FORMULARZ AUDYTU BRD		Arkusz 1
Audytor	Kazimierz Jamroz	
Data, Godzina	02.07.2025 14:45	
Pogoda	Słonecznie

METRYKA WEDŁUG INWENTARYZACJI			
NR PRZEJŚCIA	2025043		
DZIELNICA	Wawer	KATEGORIA	powiatowa
ULICA	Trakt Lubelski	LICZBA PASÓW	2
SKRZYŻOWANIE ZJAZD	Borków		
OPIS	Trakt Lubelski, rondo wlot S

FORMULARZ AUDYTU BRD		Arkusz 2
NR PRZEJŚCIA	2025043

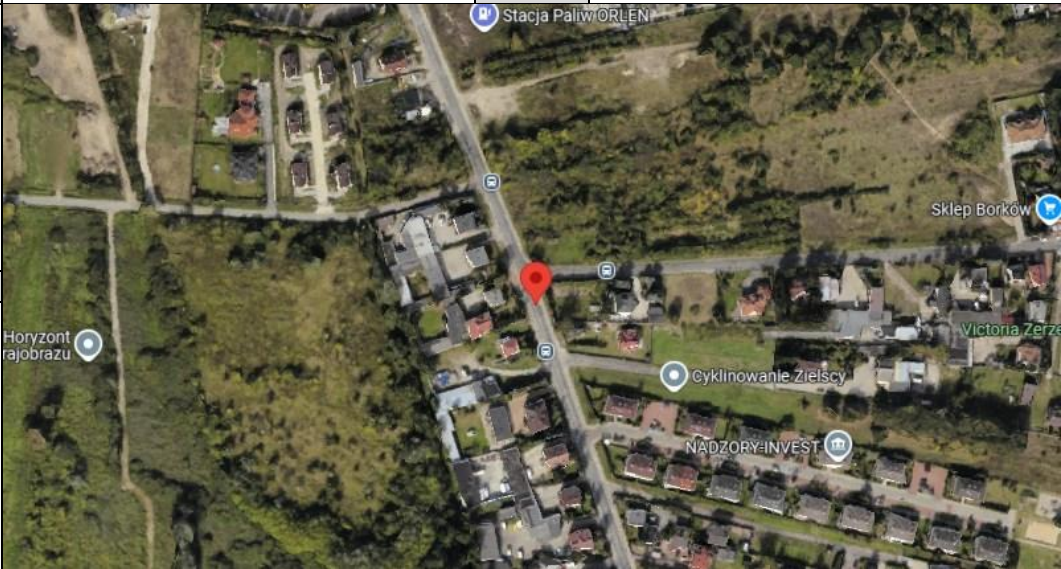
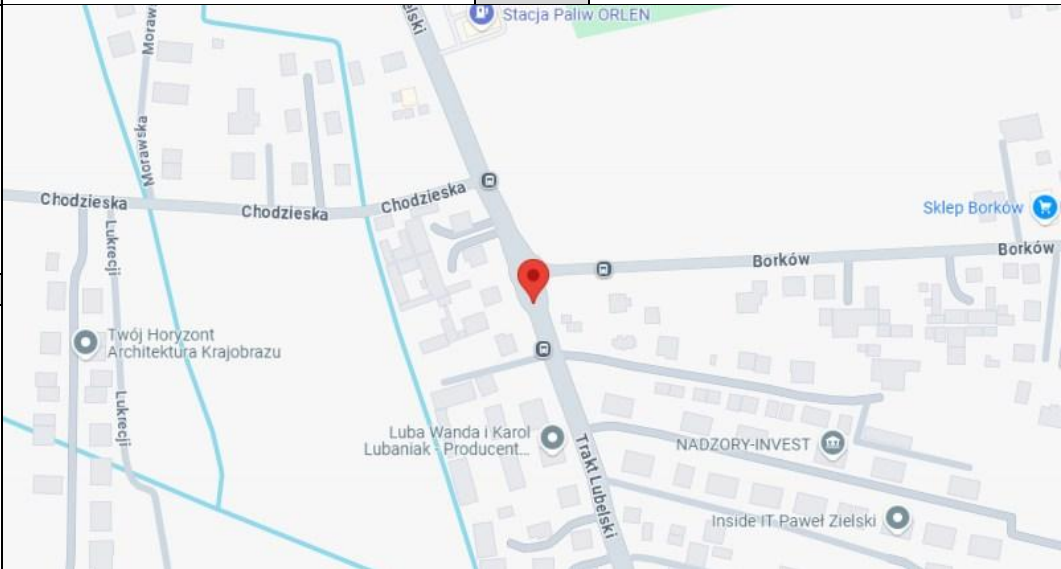
Spostrzeżenia: Mała średnica, szary kolor i brak wyniesienia wyspy środkowej minironda (która jest niezauważalna dla wielu kierowców) powoduje, że część kierowców wjeżdża na skrzyżowanie z dość dużą prędkością i wymusza pierwszeństwo przejazdu. Często dochodzi do gwałtownych hamowań i sytuacji konfliktowych (słychać utarczki słowne między kierowcami). Co świadczy, że ten rodzaj skrzyżowania nie jest dopasowany do występujących warunków i wymagań ruchowych.

Mała powierzchnia oczekiwania na przejście, w szczególności po stronie zachodniej oraz zawężone chodniki (szerokość zredukowana na korzyść drogi dla rowerów) powoduje dość duży dyskomfort dla pieszych poruszających się po chodniku po zachodniej stronie przejścia dla pieszych oraz dochodzących do i opuszczających przejście dla pieszych.

Krawężniki zarówno na przejściu jak i na wyspie asylyl usytuowane są na poziomie nawierzchni (0,0 +/- 0,5 cm). Taki poziom krawężnika stanowi utrudnienie dla osób niewidomych i niedowidzących (trudność w wykryciu krawędzi jezdni łaską przez te osoby). Pasy ostrzegawcze na chodniku są wykonane z dwóch rzędów płytek w odległości 0,2 m od krawędzi jezdni (wymaga się 0,5 m). Wyspa asylyl jest węższa od wymagań minimalnych, jej szerokość wynosi 1,4 m.

Część tych spostrzeżeń wynika z nowych standardów zapisanych w PTB (obszar oczekiwania) oraz w przygotowywanych wytycznych WR-D-41-2 (wysokość obniżonego krawężnika i odległość pasa ostrzegawczego od krawędzi jezdni), a nie uwzględnionych w metodyce prowadzenia audytu opracowanej w 2016 roku, dlatego uwagi te zapisano jako „inne, nietypowe, opisane w tekście”.

Zalecenia: Należy rozpatrzyć możliwość zmiany typu skrzyżowania na rondo (jednopasowe lub turbinowe) lub skrzyżowanie z sygnalizacją świetlną. Do tego czasu należy polepszyć stopień dostrzegalności wyspy mini rondo przez jej wyniesienie i zmianę kolorystyki lub przebrukowanie. Należy poszerzyć obszary oczekiwania na przejście do 2,5 m szerokości wolnej od przeszkód. Należy podnieść obniżony krawężnik na szerokości przejścia dla pieszych od strony chodnika i wyspy asylyl na wysokość 2,0 cm. Należy poszerzyć asylyl dla pieszych do wymagań minimalnych czyli 2,0 m szerokości (optymalnie 2,5 m).

Zaproponowane zalecenia proponuje się wdrażać przy okazji prowadzenia kolejnych remontów lub przebudowy urządzeń dla pieszych (wpisano w kolumnie „inne, nietypowe”).
